# Paks II.

## Szakmai vélemény az új atomerőműblokkok környezeti hatástanulmányáról

2015. november

Szerző: *MA-NAP Zrt.*

3.4 ábra: A környezeti hatástanulmányban megadott építési munkaerő-igény<sup>6</sup>

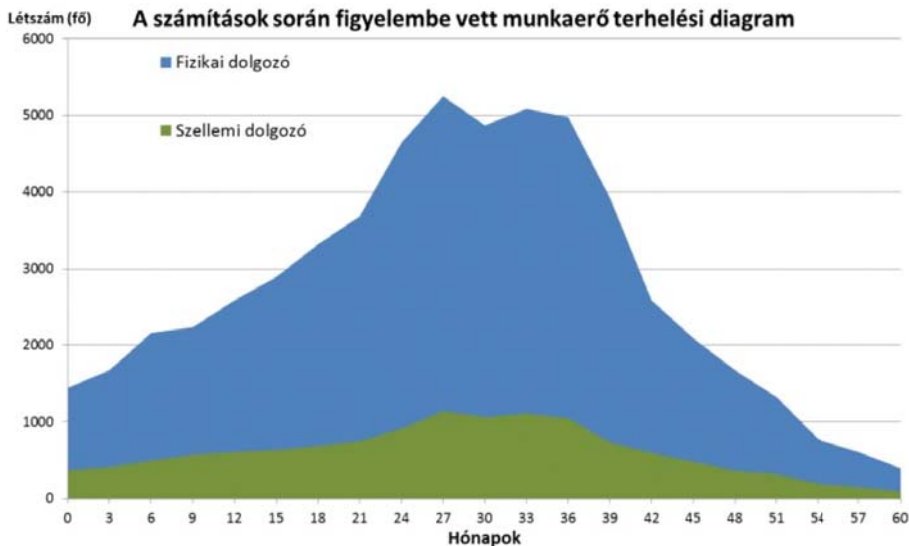
A környezeti hatástanulmányban foglaltak szerint egy blokk létesítésének időigénye öt évre tehető. A második blokk létesítésének kezdő időpontját öt év eltolódással kalkulálták. Így a **Paks II. 1. blokk** kereskedelmi üzemének kezdete **2025.**, a **2. blokk** üzemének kezdete pedig **2030.** lenne.

A globális trendek alapján a környezeti hatástanulmányban megadott öt év építési időigény még egy blokkra vonatkozóan is alulbecsültnek ítélnélhető. A hatástanulmány szerint az I. blokk belépése 2025., a II. blokk belépése 2030., ami eltér a kommunikációban szereplő időpontoktól.

4.2 ábra: A hatástanulmány szerint szükséges új termelőkapacitás<sup>14</sup>

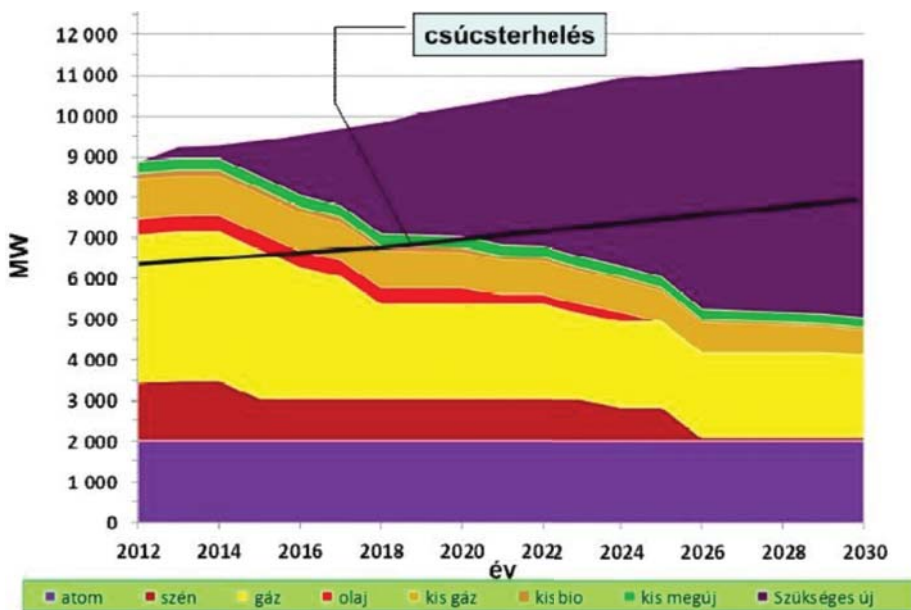
Indokolt lenne javítani a környezeti hatástanulmányban szereplő, aktualitását veszített grafikus kapacitástervet, melyből kimaradt a tervezett bővítés villamosenergia-termelő kapacitása is, vagy kifejejtették azt a dokumentumból. A környezeti hatástanulmányban szereplő grafikus kapacitásterv mindössze egy színes kép, amelynek mára alig maradt érvényes tartalma.

A primer energiahordozók piacán bekövetkezett változások miatt ma már semmi nem indokolja a válság előtti időszakban kialakult kapacitásfejlesztési tervek változtatás nélküli továbbgörgetését. A földgáz alapú villamosenergia-termelés domináns szerepe már jelenleg sem igaz, és nincsenek a visszatérésére utaló jelek sem. A grafikus kapacitásterv megfelelkezett az évek óta növekvő importról is. A kapacitástervet tartalmilag át kellene gondolni és át kellene dolgozni a tényleges adatok alapján.

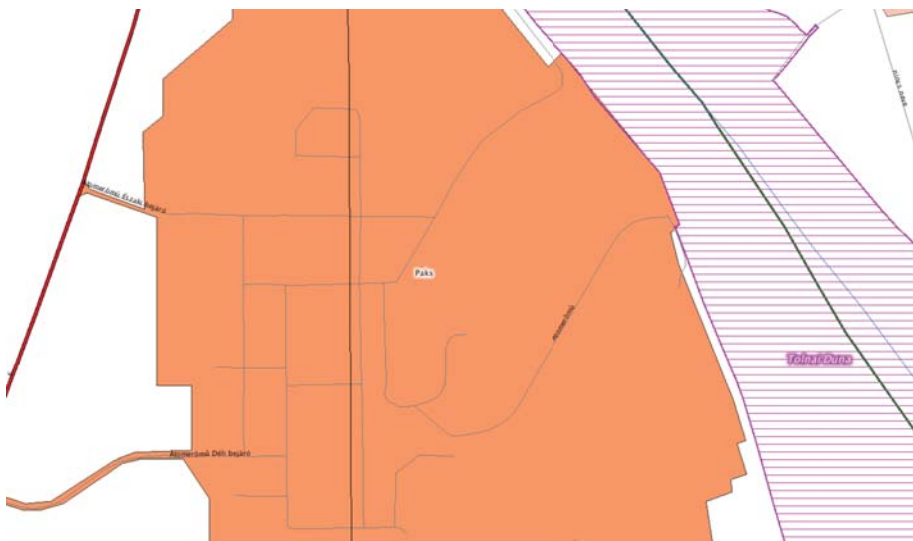
A hatástanulmányban nem vizsgálták a lehetséges hűtési alternatívák teljes körét. A frissvízes és hűtőtornyos hűtés közötti döntést megalapozó feltételeket sem ismerteti a dokumentum. A költséghason-elemzést egy kezdetleges SWOT-táblázat helyettesíti, amely semmilyen szám adatot nem tartalmaz.

A frissvízes hűtés lehetséges megoldásai közül is csak a korábbiakkal megegyező változatot választotta a döntéshozó, de a döntés indoklása is tévedést mutat.

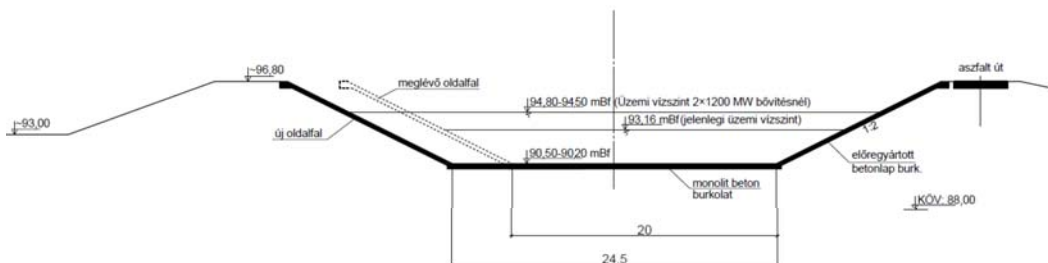
A hatástanulmány a meleg víz visszavezetésére a következő, sok szempontból ellentmondásos, és nem megfelelően indokolt elképzelést tartalmazza:

A szinttartó bukótól a meglévő melegvíz-csatornáig egy új, trapézszelvényű, nyíltfelszínű, vasbeton melegvíz-csatorna szakasz létesítése szükséges egy új nadrágidommal, amely az új blokkok meleg vizét a meglévő melegvíz-csatornára vezeti rá. Az új nyíltfelszínű csatornában a meleg víz gravitációsan folyik a meglévő melegvíz-csatorna felé körülbelül 500 méter hosszú nyomvonalon. Az új nyíltfelszínű csatorna tervezett fenékszélessége 16 méter, a csatorna szélessége 80 méter, a korona szélessége 50 méter, a rézsű meredeksége 1:2, az átlagos vízmagasság körülbelül 2,5-3 méter.

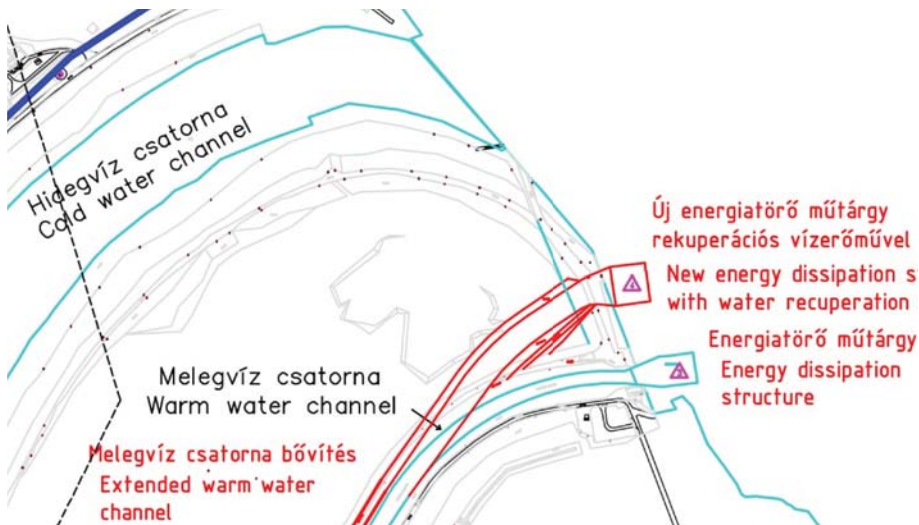
A meleg víz gyors elkeveredését a meglévő és az ismertetésekben bemutatott megoldás nem biztosítja. Az elmúlt évtizedek során készült termo-kamerás felmérések szerint, az adott visszavezetés mellett a Paksi Atomerőmű hűtővizének melegvíz-csövája az országhatárig kimutathatóan megmarad a jobb part mentén. A Sió torkolat alatti szakaszán, Baja térségében a hőmérséklet-különbség nem haladja meg az 1 Celsius fok nagyságot. A hűtővíz-hőcsóva alakulása jelentősen függ a Duna vízhozamától (vízállásától), a kialakuló áramlási kép és az elkeveredés vizsgálata nem hagyatkozhat egyetlen Duna vízállás-vízhozam értékre.

A környezeti hatástanulmány nem tartalmaz a más szennyező anyagok bevezetésénél előírt és szokásos, jobb elkeveredést biztosító intézkedést. Még az országhatáron belül is létesült más erőműnél ilyen megoldás, például a Tisza II. Hőerőműnél.

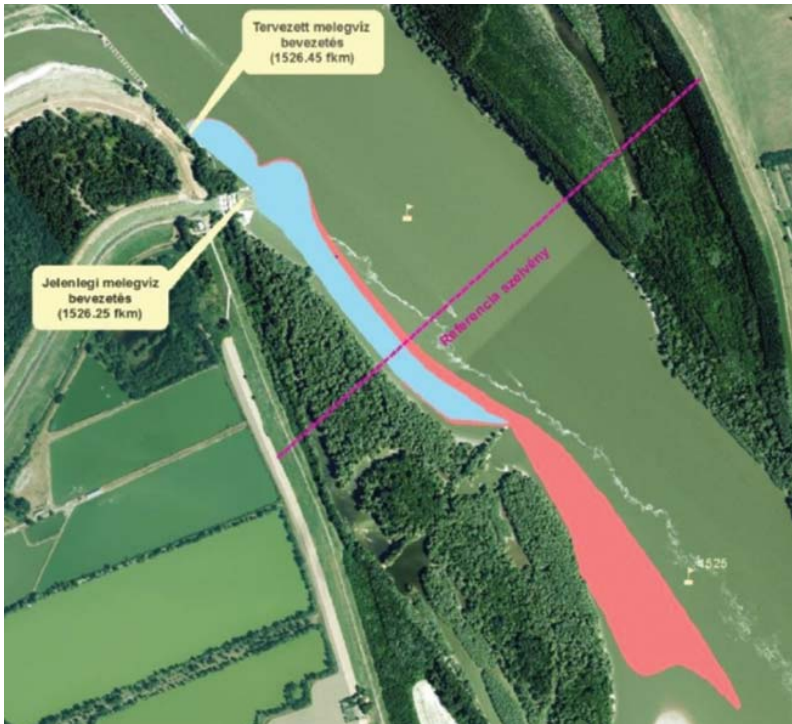
Nem látszik kellően megalapozottnak az az állítás, hogy a Paks II. létesítésének nincs releváns hatása a melegvíz-elkeveredésére. Ez sem a tervezett élettartam egésze folyamán, sem a lehetséges Duna-vízhozamok mindegyike esetében nem lehet valószínű. A megfelelő elkeveredést még pontosítva sem biztosítja az alkalmazott megoldás, a határérték-túllépések nem kiküszöbölhetők.

Ugyanebben a fejezetben az előbbi állítás ellenkezője is szerepel:

„Az eredmények alapján megállapítható, hogy a Paksi Atomerőmű és Paks II. együttes hőterhelése esetén a kibocsátott hőmennyiség nagy volumene és az emelkedett háttérhőmérséklet miatt **a határérték az év összes napján várhatóan nem tartható**”.

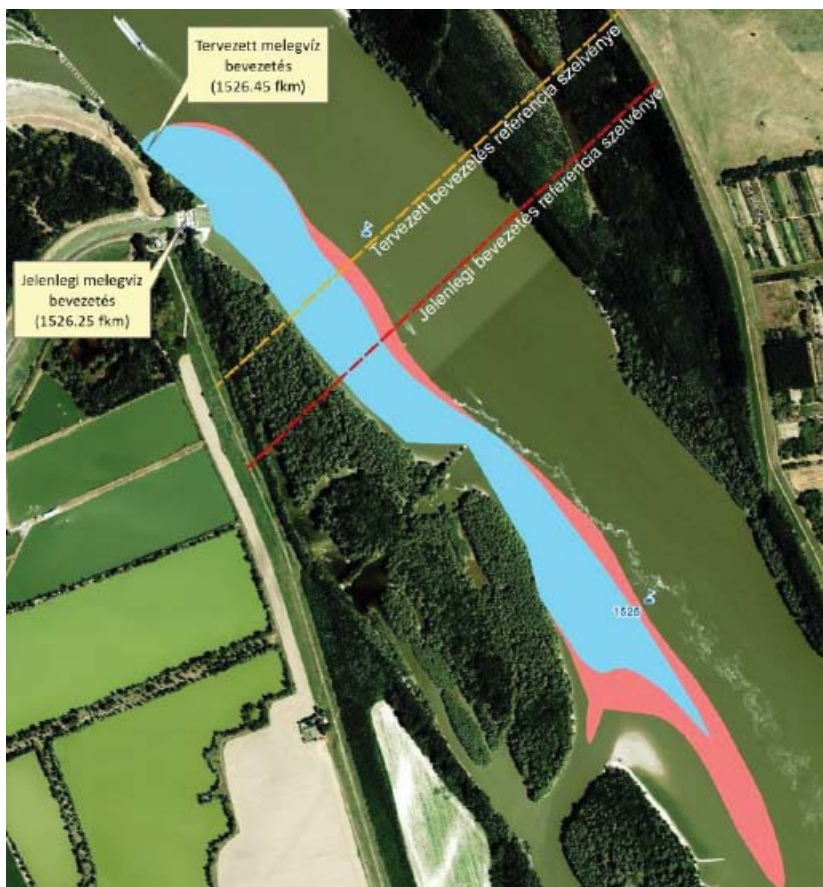
Az engedélyező hatóság hiánypótlási felszólításában a meleg víz elkeveredését javító új energiatörő műtárgy bemutatását kérte.

**A hiánypótlási felszólításnak nem tettek eleget.** A korábbi, elkeveredési szempontból kedvezőtlen elképzelést ismételték meg, egy nem teljesen egyértelmű leírás formájában. Az elkeveredést javító, új energiatörő műtárgy leírásán kívül mindent bevetettek: az elkeveredés hajózást akadályozó hatásától az utópisztikus, 2085-ös mértékadó állapotig, ami lényegében ismeretlenként kezelhető. Úgy ítélték meg, hogy a hatósági hiánypótlási felszólítás ellenére sem áll szándékukban még vizsgálni sem egy jobb elkeveredést biztosító műtárgyat.
